利害関係を有する者からの意見書の概要に対する見解書

2026年2月10日
未来創電加太合同会社

図1 排水系統図

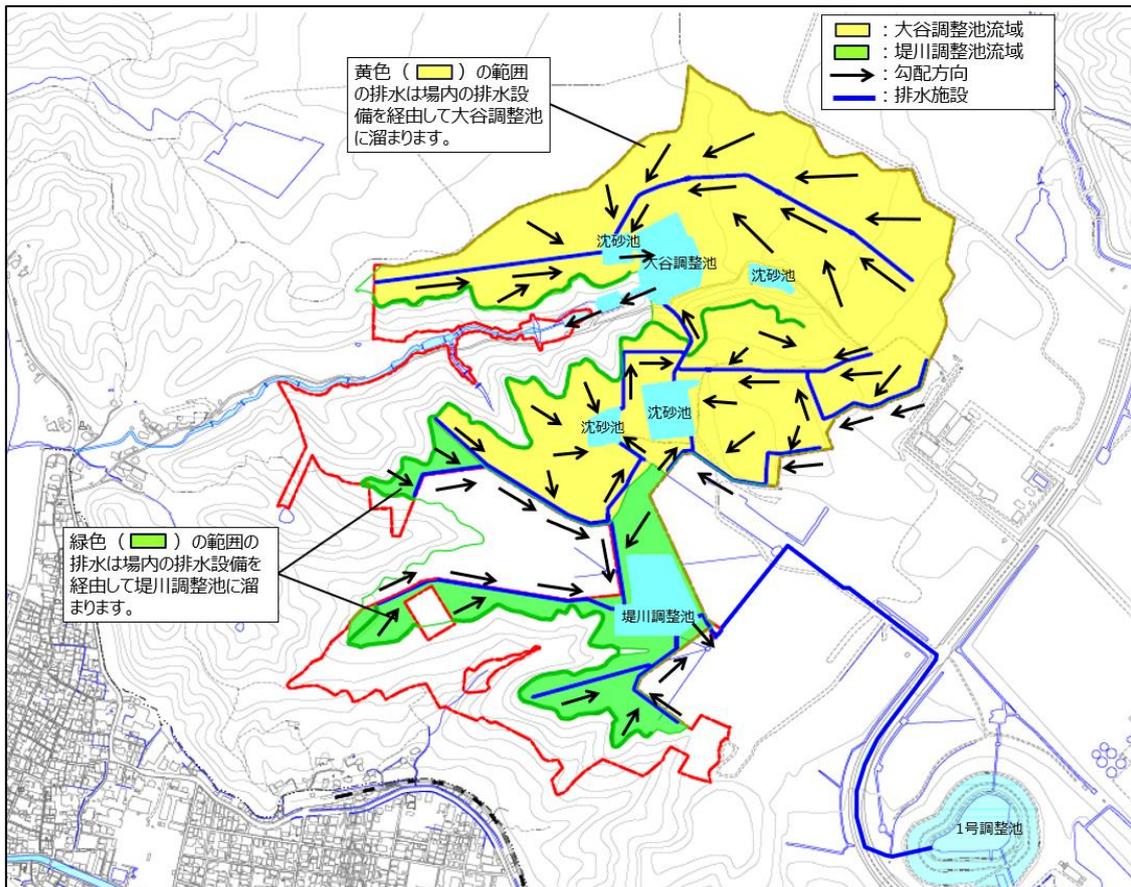
大谷川および堤川は、加太地区の背後山地から加太湾へと短距離で流下する小規模流域河川であり、流域全体として急峻な谷地形を有している。また、流域面積が比較的小さい一方で河床勾配が大きく、降雨が発生した場合には雨水が短時間に集中的に流下しやすいという特性を持つ。実際に内水ハザードマップおよび洪水浸水想定区域図において、大谷川・堤川流域およびその下流市街地は浸水想定区域が設定されている。2018年の台風21号時には堤川の一部から氾濫しており、今回のパネル面積を考えた場合、調整池や排水施設の能力は、線状降水帯のような想定を超える集中豪雨が発生した場合に、下流域の安全を十分に確保できるかどうかについて、十分に検証されたとは言い難い。

本事業でパネルを設置する範囲の排水は既設の大谷調整池もしくは新設の堤川調整池を經由して下流に排水する計画となっております。（以下図1ご参照。）

大谷調整池流域（事業用地の北側）において、流域内に降った雨水は既設の大谷調整池に貯留され、大谷調整池に設置されているオリフイス（開口）により流量が制限されたとうえで、下流へ放流されています。

本事業の太陽光パネルの設置に伴い増加が見込まれる雨水の排出量に対応するため、大谷調整池の浚渫および改修を行う計画です。改修の設計にあたり、下流の河川管理者とも協議、確認の上、現状のオリフイス（開口）から流下する最大放流量を「許容放流量」として設定し、現状以上に雨水の排出量が増加しない計画といたします。

堤川調整池流域（事業用地の南側）において、流域内に降った雨水は和歌山県土地開発公社（以下「公社」）が開発事業時に設置した排水設備を経由して 1 号調整池に貯留され、その後 1 号調整池に設置されているオリフイス（開口）により流量が制限されたとうえで、下流へ放流されています。公社による開発事業時には太陽光パネルの設置が想定されていなかったため、本事業の太陽光パネル設置に伴い増加が見込まれる雨水の排出量に対応する目的で、本事業において新たに堤川調整池を設置いたします。

堤川調整池は「公社が管理する排水設備への排水を増やさないこと」と「1 号調整池への排水を増やさないこと」の 2 点を満たす設計といたします。そのため、堤川調整池からの放流は、「公社が管理する排水設備」と「排水設備より多くの雨水に耐えられる設計とする調整池」の 2 段階で制限いたします。なお、公社が管理する排水設備に対しては、本事業区域からの排水として設計上見込んでいた雨水流出量を「許容放流量」とし、1 号調整池に対しては、1 号調整池のオリフイス（開口）から下流への最大放流量から、事業区域からの現状の最大放流量を面積比で算出し、これを「許容放流量」とします。

このように 2 段階の許容放流量を設定し、公社が管理する排水設備および 1 号調整池に対して、雨水の排出量が増加しないよう抑制する計画としており、1 号調整池から下流への排水量は現状から変わらない設計といたします。そのため、太陽光パネル設置後においても、これまで以上に堤川における増水や氾濫の恐れが高まるものではございません。

図2 土地利用区域図

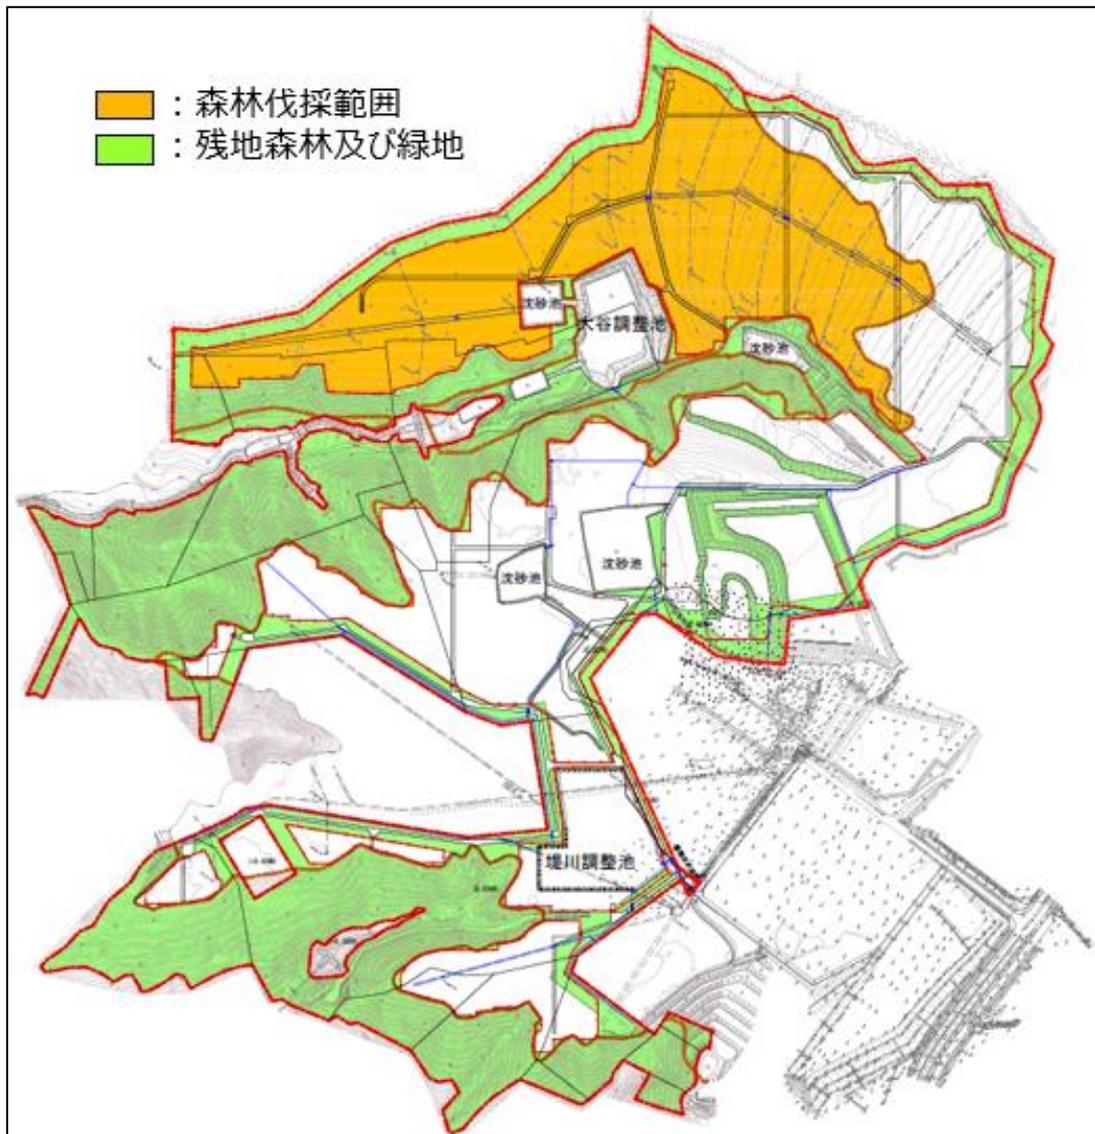
山林の大規模伐採および切土・盛土を伴う造成が計画されており、森林が本来有していた保水機能・浸透機能・流出遅延機能が大きく低下することが想定され、降雨が速やかに表面流出へ転化することで、事業区域からの流出量の増加およびピーク流量の急増を招くおそれがある。その上、事業区域は斜面地形に位置しているため、表面流は一気に谷筋へ集中して大谷川・堤川へ流入し、河道の流化能力や既存の排水施設の処理能力を超える流量が短時間に発生するおそれがあり、下流域における氾濫リスクの増大が懸念される。

本事業では、樹木の伐採は、主に土砂採取事業後に再植林された区域に限られております。（以下図 2 ご参照。）なお、かつての土砂採取事業においても手が加えられていなかった自然林は、今回の計画においても伐採の対象とはしておらず、自然環境の保全に最大限配慮した計画となっております。

図 5 調整池・沈砂池位置図

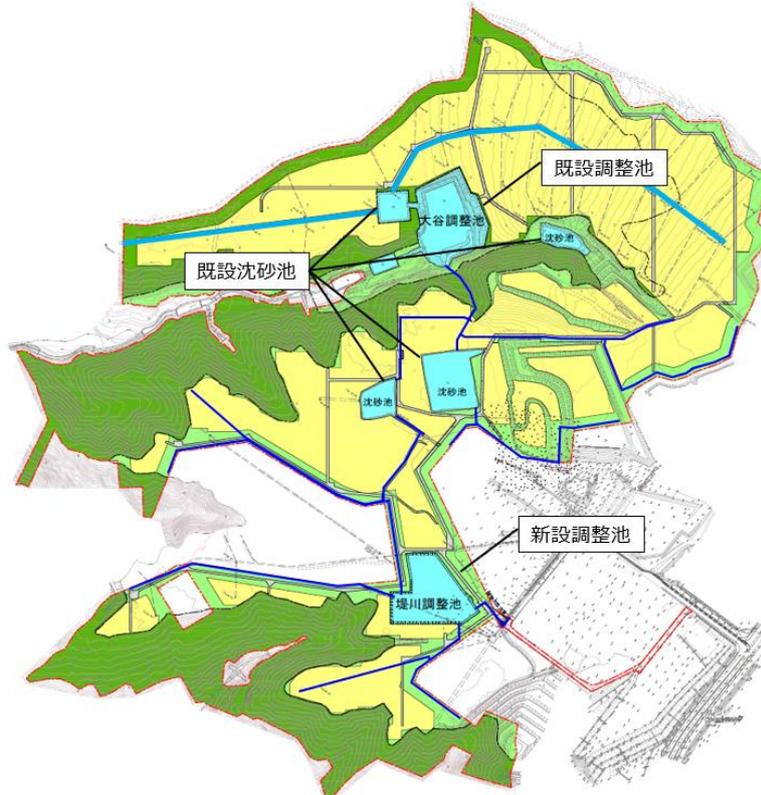
事業区域から流下した雨水・濁水が直接流入する大谷川および堤川の下流には、住宅地、港湾、さらに加太湾の海域が連続的に存在しているため、山地造成により発生した濁水や土砂は、河川内に留まらず、最終的には海域へ到達する構造となっている。濁水が海域へ流出した場合には、海水の濁度上昇や底質環境の変化を引き起こし、漁場環境へ悪影響を及ぼすおそれがある。

その上で、既設調整池（1箇所）および沈砂池（4箇所）については、必要に応じて浚渫および側面の修繕等を実施し、堆積土砂の除去と沈砂機能の確保を図ります。さらに、新たに調整池（1箇所）を設置し、排水路の整備・新設を行うことで、降雨時の流出水を一時的に貯留・減勢させ、土砂の沈降を促進する構造としています。（以下図5ご参照。）

県の林地開発基準で求められる沈砂容量については、2箇所の調整池で基準を満たしておりますが、本事業ではこれに加えて既設の沈砂池も活用することで、段階的に土砂を捕捉する多重構造とし、下流域への土砂流出を抑制する計画です。

そのため、雨天時において事業用地内での濁水発生は現状とほとんど変わらないものと考えております。さらに、工事期間中は調整池内に濁水防止膜を設置し、微細土砂の拡散防止にも配慮いたします。下流への濁水の流出をさらに抑制する計画としております。したがって、本事業が漁場環境に及ぼす影響については少ないものと考えております。引き続き、適切な維持管理を徹底し、下流域、海域、および漁場環境への影響が生じないよう十分配慮してまいります。

図 7 調整池・沈砂池位置図

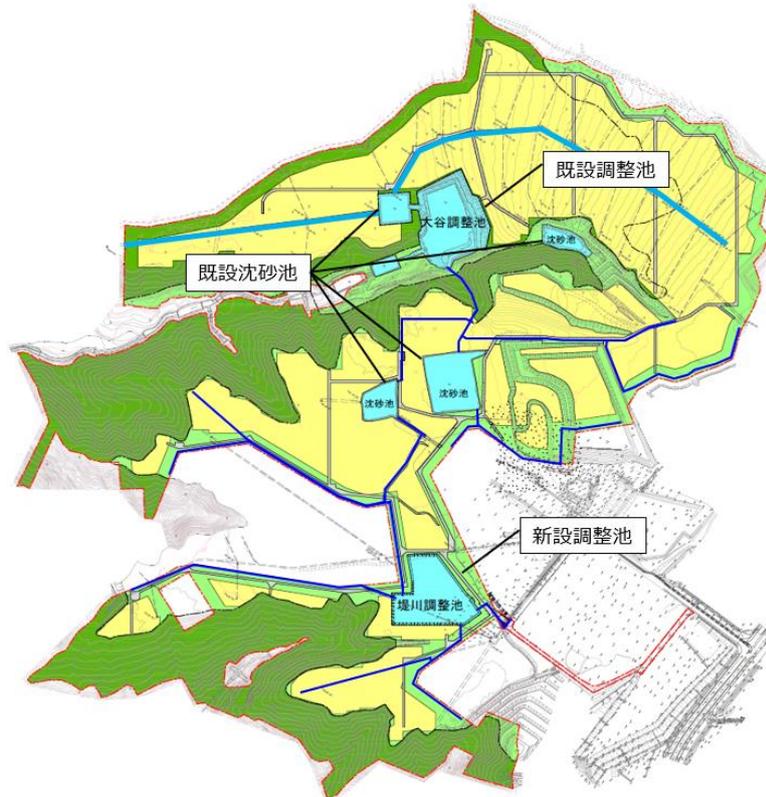
有害物質、水質、土壌、反射光、温度上昇等について、義務付けられていないこと等を理由に事前・定期的な環境モニタリングを実施しない運用は避けるべきである。

濁水・水質：本事業の計画地は、土砂採取事業跡地で既に造成された土地であり、新たに大規模な切土・盛土造成は行わないものではなく、原則として整地程度にとどめる計画です。このため、地形改変に伴う新たな大規模土砂発生は想定しておりません。その上で、既設調整池（1 箇所）および沈砂池（4 箇所）については、必要に応じて浚渫および側面の修繕等を実施し、堆積土砂の除去と沈砂機能の確保を図ります。さらに、新たに調整池の新設（1 箇所）を設置し、排水路の整備・新設を行うことで、降雨時の流出水を一時的に貯留・減勢させ、土砂の沈降を促進する構造としています。（以下図 7 ご参照。）

県の林地開発基準で求められる沈砂容量については、2 箇所の調整池で基準を満たしておりますが、本事業ではこれに加えて既設の沈砂池も活用することで、段階的に土砂を捕捉する多重構造とし、下流域への土砂流出を抑制する計画です。

そのため、雨天時において事業用地内での濁水発生は現状とほとんど変わらないものと考えております。さらに、工事期間中は調整池内に濁水防止膜を設置し、微細土砂の拡散防止にも配慮いたします。下流への濁水の流出をさらに抑制する計画としております。

そのため、本事業の実施に伴い、濁水・水質への影響は現時点と比較して高まるものでは無いため、現時点ではモニタリングを実施する予定はございません。ただし、今後地域住民の皆様からのご要望や行政からの指導が入った場合には、必要に応じて、モニタリングを実施することを検討いたします。

図 13 調整池・沈砂池位置

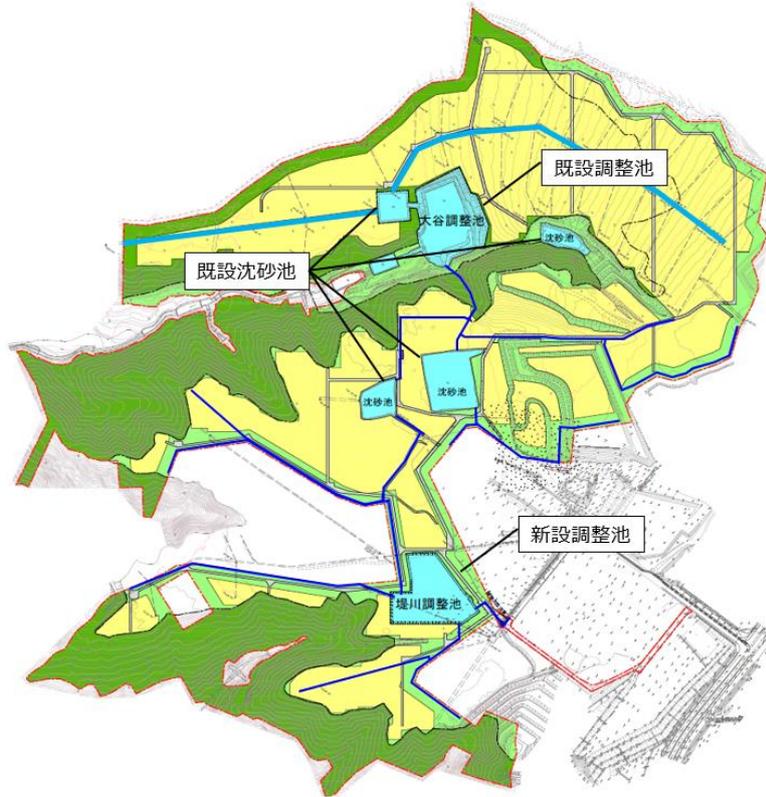
本事業が直接の原因で漁業被害が確認された場合には補償等の対応を行う方針を示されているが、濁水や海域環境の変化は、複合的かつ累積的に発生することが多く、因果関係の立証が容易ではないため、「被害が発生した後に補償する」という考え方では、実質的なリスク回避策とはならず、下流域及び海域環境を守る観点からは十分とは言えないのではないかと。また、風評被害が重なった場合、一度失われた「加太のブランドイメージ」は容易に回復できず、漁業や観光、地域全体の信頼にも関わる重大な問題となる。対処方法を示されたい。

本事業の計画地は、土砂採取事業跡地で既に造成された土地であり、新たに大規模な切土・盛土造成は行うものではなく、原則として整地程度にとどめる計画です。このため、地形改変に伴う新たな大規模土砂発生は想定しておりません。その上で、既設調整池（1箇所）および沈砂池（4箇所）については、必要に応じて浚渫および側面の修繕等を実施し、堆積土砂の除去と沈砂機能の確保を図ります。さらに、新たに調整池の新設（1箇所）を設置し、排水路の整備・新設を行うことで、降雨時の流出水を一時的に貯留・減勢させ、土砂の沈降を促進する構造としています。（以下図 13 ご参照。）

県の林地開発基準で求められる沈砂容量については、2箇所の調整池で基準を満たしておりますが、本事業ではこれに加えて既設の沈砂池も活用することで、段階的に土砂を捕捉する多重構造とし、下流域への土砂流出を抑制する計画です。

そのため、雨天時において事業用地内での濁水発生は現状とほとんど変わらないものと考えております。さらに、工事期間中は調整池内に濁水防止膜を設置し、微細土砂の拡散防止にも配慮いたします。下流への濁水の流出をさらに抑制する計画としております。
